Verslag van

Boulevard Bankert en Evertsen

PZDT-V-08298best

Verslag overleg Boulevard Bankert en Evertsen m

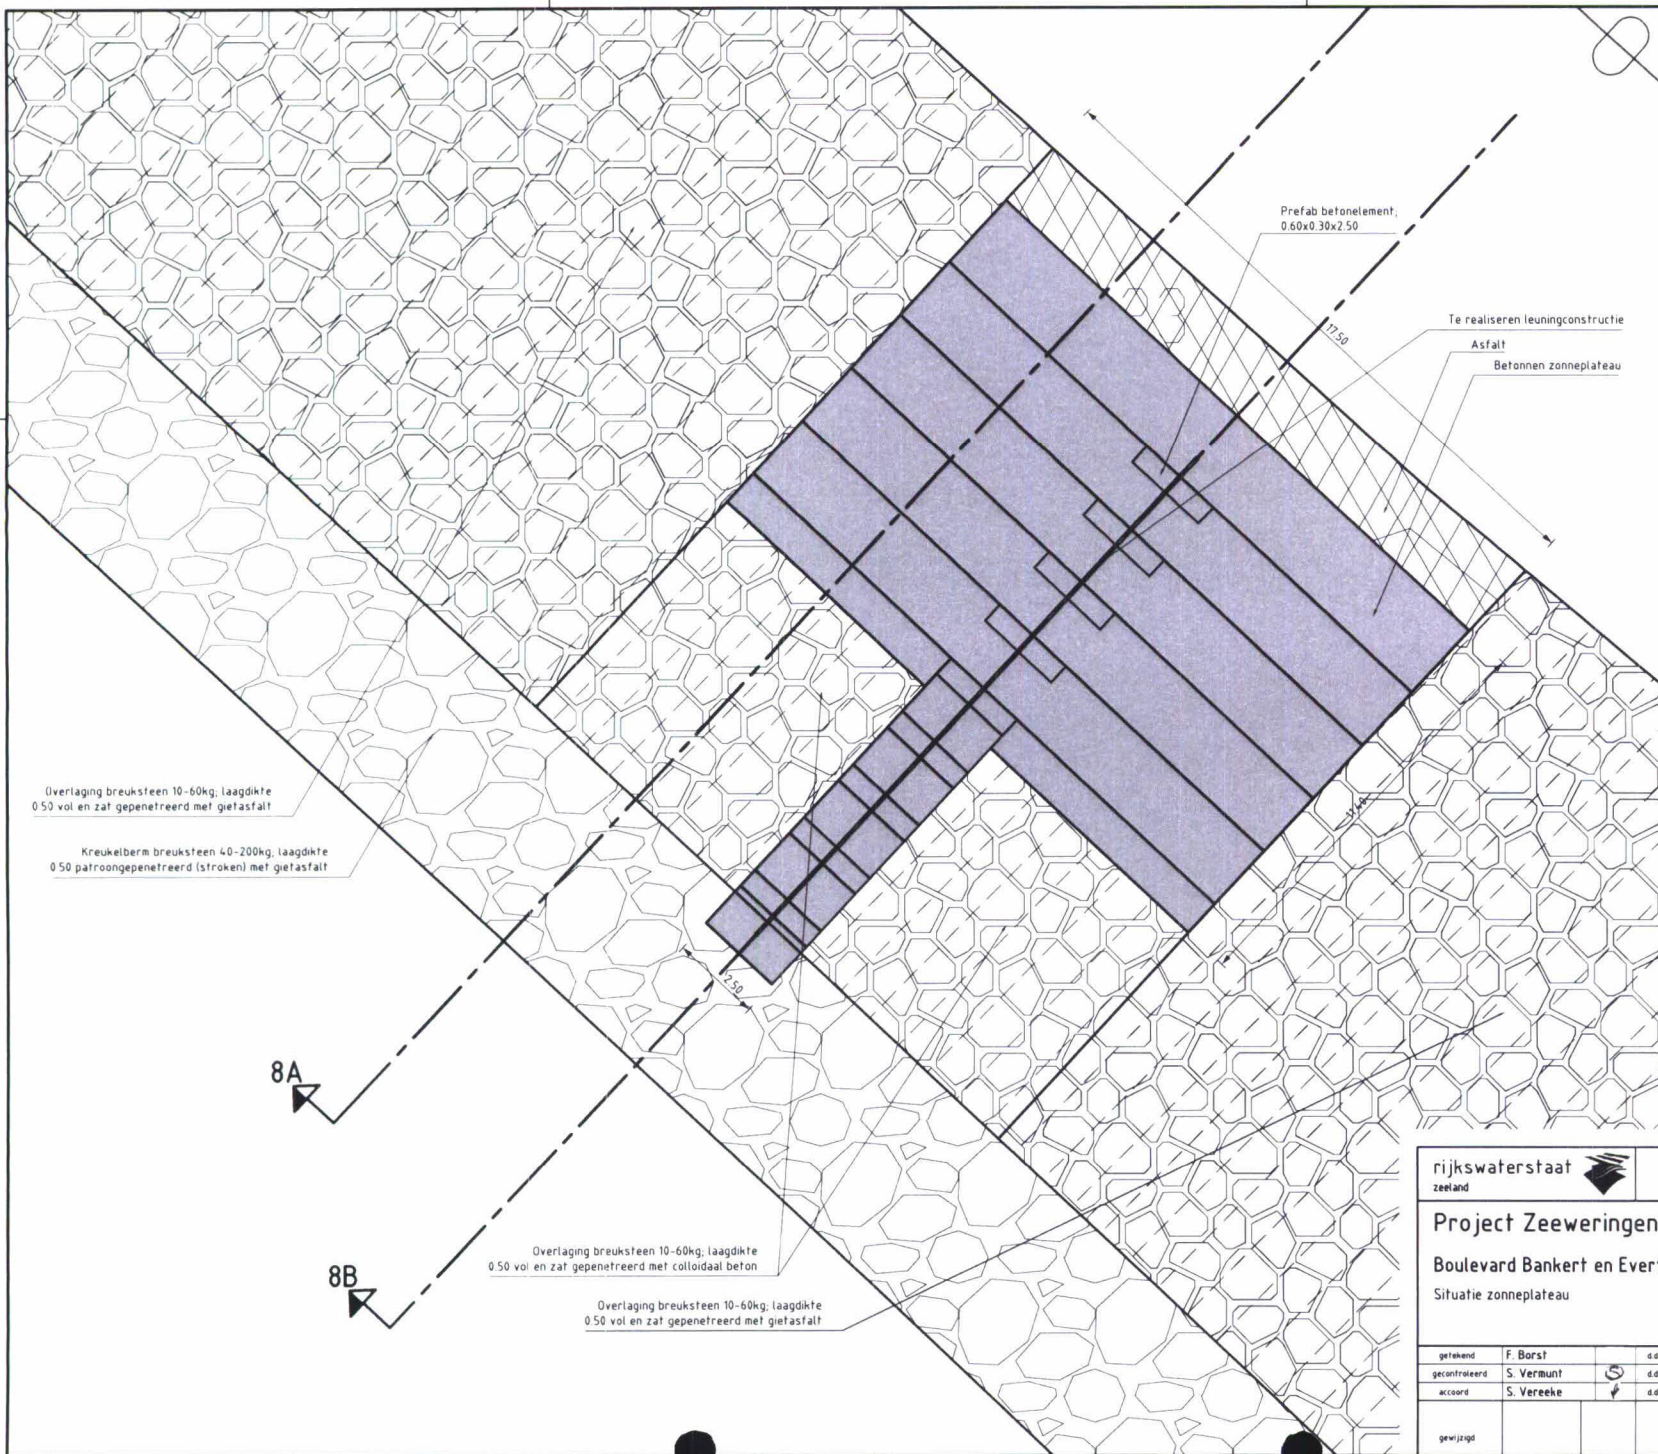
5. In het midden van de zonneplateaus zal een leuning aangebracht worden, ronde buis diameter 80 mm, hoogte 1,00m hoog loodrecht op de trap treden. De leuning en grondplaten dienen gepolijst te worden i.v.m. corrosie. Dit zal meegenomen worden in de eisen die in het contract zijn opgenomen. De globale vormgeving van de leuning zal op tekening worden aangegeven.

6. De bovenste trede van de zonneplateaus zal vanuit esthetisch oogpunt 10 cm boven de glooiingconstructie worden aangebracht. Vervolgens zal dit uitgevuld worden met asfalt tot 2 cm onder de bovenzijde van de betonconstructie.

7. De overgang zonneplateau / glooiingconstructie zal iets steiler uitgevoerd worden dan nu op tekening is weergegeven. Dit om het overstappen van plateau naar glooiing te ontmoedigen.

8. Antisliplaag alleen t.p.v. trap bij de Coosje Buskensstraat en de trappen in het midden van de zonneplateaus.
9. Antisliplaag dient geïntegreerd te zijn in de beton.

10. Hellingbaan bij de trap t.h.v. de Coosje Buskenstraat vervalt. Breedte trap wordt 4,00 m.
11. Optrede van 0,15 m voor trap bij Coosje Buskenstraat is weinig. Zelfde optrede als bij de zonneplateaus is wenselijk.
